**CCR-VIA -- COMITATO DI COORDINAMENTO REGIONALE PER LA  
VALUTAZIONE D'IMPATTO AMBIENTALE**

**Giudizio n°** 2667 del **07/06/2016**  
**Prot n°** 201675938 del 11/04/2016

**Oggetto** Variante progettuale con attività R13 - R5

**Tipo procedimento** VERIFICA DI ASSOGGETTABILITA' AMBIENTALE ai sensi dell'art. 20 del D.Lgs. N° 152/2006 e ss.mm.ii.

### Inquinamento acustico: stato attuale e previsionale

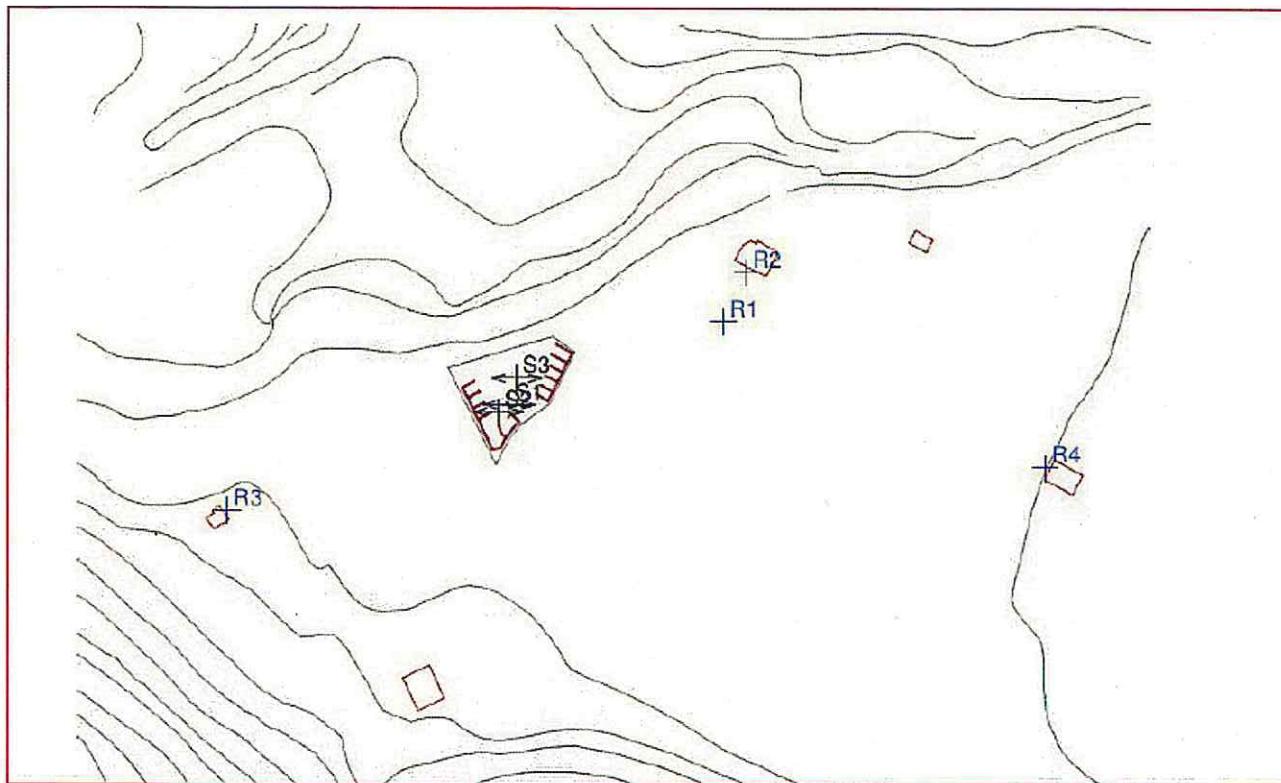
- Quantificare l'impatto in termini di emissioni diffuse dell'attività di trattamento dei rifiuti e valutare l'effetto sulla qualità dell'aria;
- Occorre che l'azienda chiarisca e documenti nel dettaglio il calcolo previsionale, verificandone la congruità anche in riferimento ai recettori individuati.
